Commission économique pour l'Europe**Comité des transports intérieurs****Groupe de travail des problèmes douaniers
intéressant les transports****Groupe d'experts des aspects théoriques et techniques
de l'informatisation du régime TIR****Deuxième session**

**Version 4.3 des spécifications conceptuelles,
fonctionnelles et techniques du système eTIR :****Amendements****Amendements aux spécifications conceptuelles, fonctionnelles
et techniques du système eTIR (version 4.2 et projet
de version 4.3)****Note du secrétariat****I. Introduction**

Figure I

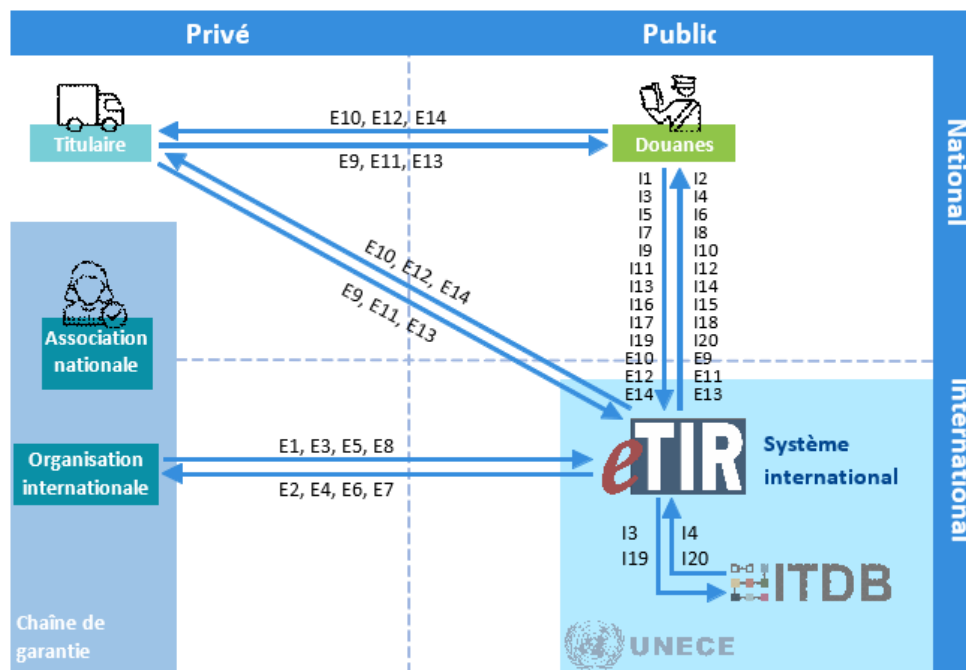
36. Actuellement, dans les spécifications eTIR, le système international eTIR utilise la paire de messages I3/I4 pour obtenir de l'ITDB des informations sur le titulaire, et la paire de messages I19/I20 pour obtenir des informations sur les bureaux de douane. Les autorités douanières peuvent accéder à ces informations directement à partir de l'ITDB (en utilisant

les protocoles de communication établis par la TIRExB), mais il est possible qu'elles souhaitent aussi pouvoir obtenir ces informations en interrogeant le système international eTIR (en utilisant les protocoles de communication établis dans les spécifications eTIR), qui ferait ainsi office de passerelle entre elles et l'ITDB. La figure ci-dessous présente cette nouvelle architecture, dans laquelle les messages I3/I4 et I19/I20 ont été ajoutés entre les autorités douanières et le système international eTIR.

37. Le Groupe d'experts souhaitera peut-être examiner cette proposition et charger le secrétariat d'inclure dans les spécifications eTIR la possibilité facultative pour les autorités douanières d'utiliser les messages I3/I4 et I19/I20.

Figure II
Diagramme d'état de la garantie

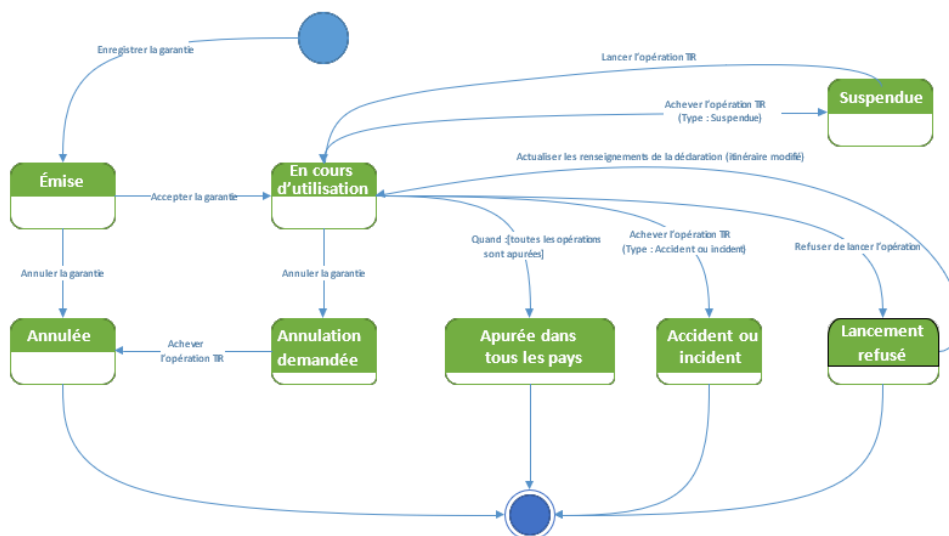
39. Le secrétariat propose donc au Groupe d'experts de créer un nouvel état de la garantie appelé « Suspendue » afin d'enregistrer de manière adéquate cette suspension. La figure suivante montre un diagramme d'état actualisé de la garantie incluant ce nouvel état ainsi que les transitions pertinentes.

40. Le Groupe d'experts souhaitera peut-être examiner cette proposition et faire savoir au secrétariat si ce nouvel état doit être prévu en cas de suspension d'une opération eTIR.

Figure V

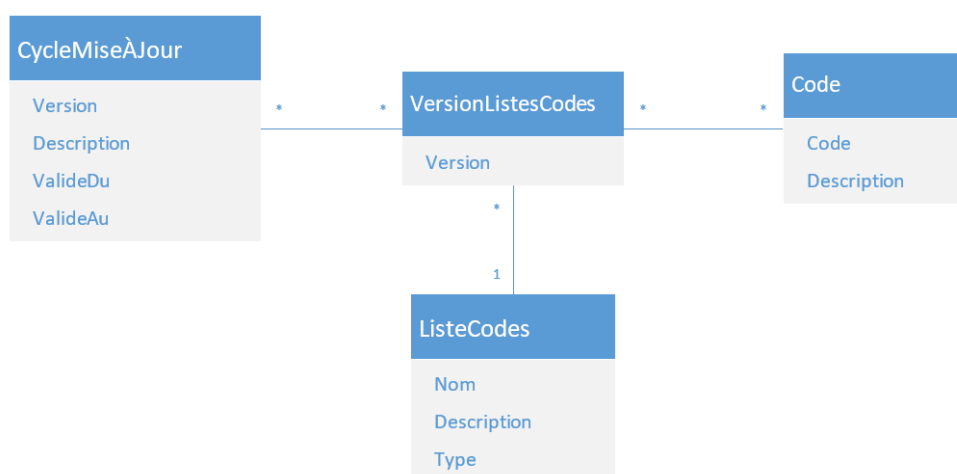
55. Les cycles de mise à jour, les listes de codes et leurs codes doivent être gérés dans la base de données eTIR. Un cycle de mise à jour est lié à des versions particulières de toutes les listes de codes. Les listes de codes peuvent être de deux types : internes (gérées par le secrétariat) ou externes. La plupart du temps, seuls quelques codes diffèrent d'une version à l'autre d'une liste de codes. Par conséquent, la structure doit permettre de lier un code à plusieurs versions de la même liste de codes afin d'éviter la duplication inutile des codes. Dans les spécifications techniques eTIR, le secrétariat donne une série d'exemples qui décrivent plus en détail la manière dont cette stratégie est mise en œuvre. Le diagramme de classe de la structure est illustré dans la figure suivante.
